SERVICE INFO – INA 0042

Endringen i utforming av remstrammeren 534 0100 20

Figur 1: 534 0100 20 - nåværende utforming

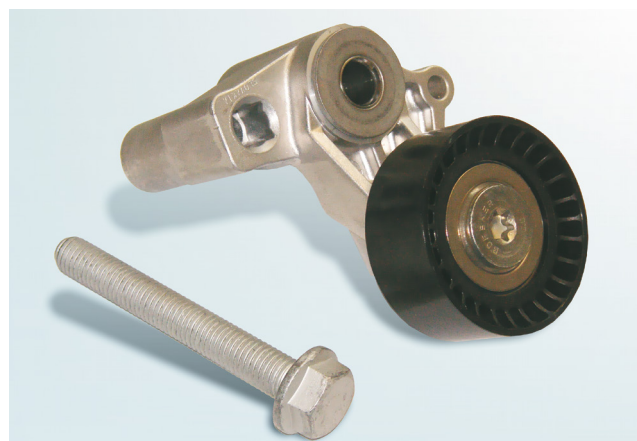
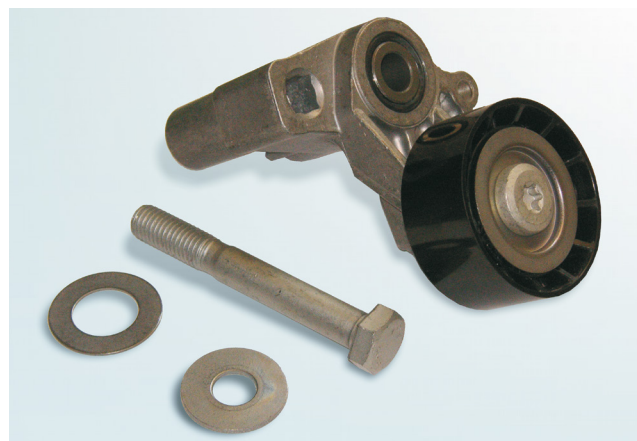
Som en del av den kontinuerlige utviklingen av våre produkter, har det blitt utført forandringer i utformingen til remstrammeren 534 0100 20.

Tilbehørsdelersom tidligere var løse (skiver) er nå festet til remstrammeren.

Festebolten har også blitt modifisert.

Bare den nye medfølgende skruen kan brukes sammen med den nye utformingen. Andre skruer eller eldre skruer er ikke tillatt!

Bruk dreiemomentet som er foreskrevet av kjøretøyprodusenten for å stramme festebolten.
